OGGETTO: DETERMINA DIRETTORIALE.

[ID_VIP: 1721] Procedura ex art. 169, comma 4, del D.Lgs. 163/2006 e ss.mm.ii. - Varianti. Progetto Esecutivo "Asse Viario Marche Umbria e Quadrilatero di Penetrazione Interna. Maxi Lotto n. 1 Sublotto 1.2 - S.S. 77 tratto Collesentino II-Foligno e degli interventi di completamento. Variante in corso d'opera n. 14 "Galleria naturale Pale - Imbocco lato Pontelatrave".

Parere n. 1257 del 14 giugno 2013

"Asse viario Marche-Umbria e Quadrilatero di penetrazione interna. Maxi lotto n.1- Sublotto 1.2 SS77 tratto Foligno-Pontelatrave. Variante in corso d'opera n.14 "Galleria naturale Pale - Imbocco lato Pontelatrave"

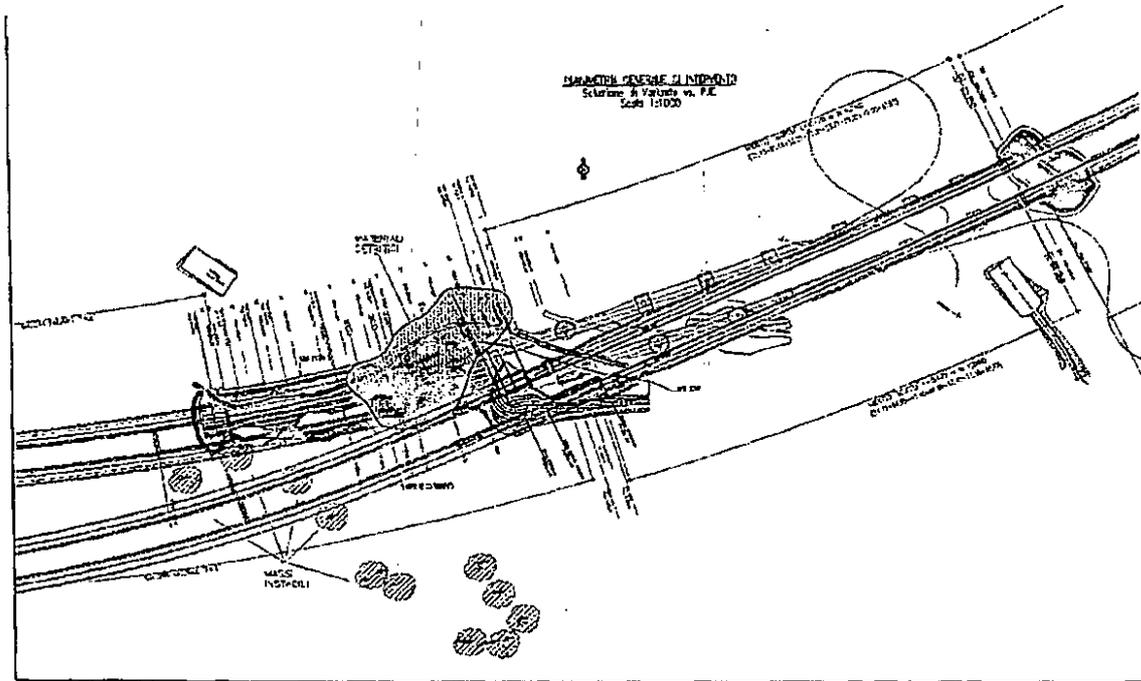
vada ad interessare il paramento di valle della canna nord, per un tratto di circa 50-70 m e l'intera carreggiata sud da realizzarsi all'aperto per un tratto di circa 80-100 m.

Le sorprese geologiche evidenziate in fase di cantierizzazione costituiscono una problematica rilevante tale da poter comportare sostanziali modifiche tecniche ed economico temporali sulle opere di prossima realizzazione. Infatti, il rinvenimento in una vasta area sovrastante quella interessata dagli imbocchi e non interessata dall'esecuzione dei lavori, di massi instabili anche di grandi dimensioni, che incombono pericolosamente sulle opere previste costituirebbe, in assenza di importanti ed onerosi interventi di disaggio, protezione e stabilizzazione, una potenziale minaccia alla sicurezza della strada sia in corso d'opera che nel futuro esercizio. Inoltre, la presenza di corpi detritici di rilevante spessore e scadenti caratteristiche che interessano il paramento di valle della galleria in carreggiata Nord e l'intera carreggiata Sud da realizzarsi all'aperto, sarebbe tale da determinare, in assenza di un efficace potenziamento delle sezioni di scavo della carreggiata Nord, nonché di massicci interventi di stabilizzazione del pendio mediante muri di sostegno fondati in roccia e drenaggi al piede, il rischio fondato che, a seguito delle operazioni di scavo in galleria della carreggiata Nord e di sbancamento della carreggiata Sud, e/o di possibili innalzamenti di una falda "sostenuta" sul substrato roccioso, si possano innescare fenomeni di scivolamento profondo al contatto detrito roccia o di locale instabilità all'interno del corpo detritico, tali da poter determinare rilevanti ripercussioni statiche sull'opera in galleria, oltre che sul rilevato stradale in carreggiata Sud.

Tali problematiche possono essere radicalmente evitate adottando una soluzione progettuale alternativa, che preveda una modifica di tracciato dell'asse principale tale da spostare verso monte le due carreggiate, in modo che, nel tratto interessato dalle suddette sorprese geologiche, entrambe sarebbero realizzate in galleria. In particolare, la nuova canna sud imboccherebbe nella stessa posizione prevista dal PE per la canna nord, mentre la nuova canna nord sarebbe traslata di circa trenta metri verso monte rispetto al tracciato originario.

Si riporta di seguito la planimetria del viadotto con la sovrapposizione tra PEA e PV (in colore arancio posizione come da PEA, in colore nero posizione come da proposta di PV).

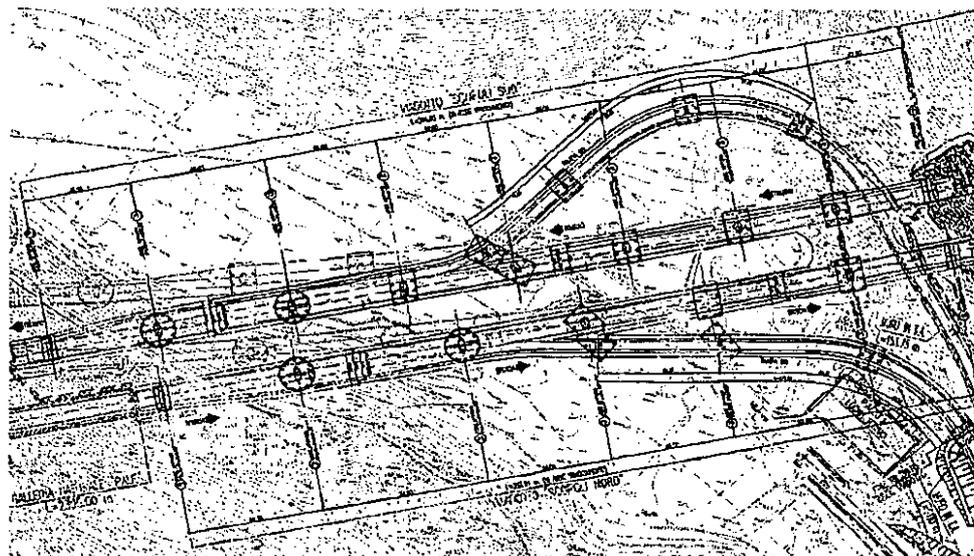
La variante planimetrica del tracciato, presente nella Variante della Galleria Naturale Pale, ha coinvolto anche il Viadotto Scopoli che, estendendosi nella valle del Fiume Menotre, collega l'imbocco Lato Foligno della Galleria Sostino con l'imbocco lato Pontelatrave della Galleria Pale.

La modifica di tracciato proposta ha spostato più a Sud rispetto al PEA la posizione del Viadotto Scopoli, che subisce sostanzialmente una rotazione, con spostamento massimo verso Sud in corrispondenza delle Spalle 1 (lato FO) e spostamento quasi nullo in corrispondenza delle spalle 2 (lato PLT).

Compatibilmente quindi con le interferenze citate l'asse Sud ha conservato disposizione e luci delle campate analoghe a quelle previste dal PEA, mentre per l'asse Nord le campate si sono ridotte da sette a sei con l'eliminazione di una pila e con l'incremento della luce tra la pila 1 e la 2 per consentire lo scavalco del fiume Menotre. Le luci delle altre campate dell'asse Nord sono rimaste dello stesso ordine di grandezza di quelle del PEA.

- in asse Nord sei campate di luce (in metri) $60+74+55+55+64+45.85$ per una lunghezza complessiva di 353.85 metri, contro le sette campate previste in PEA per una lunghezza complessiva di 357.75 m;
- in asse Sud otto campate di luce (in metri) $48+60+50+50+50+50+44+42$ per una lunghezza complessiva di 394.00 metri, analogamente a quanto previsto dal PEA come numero di campate e per una lunghezza complessiva di 401 m;
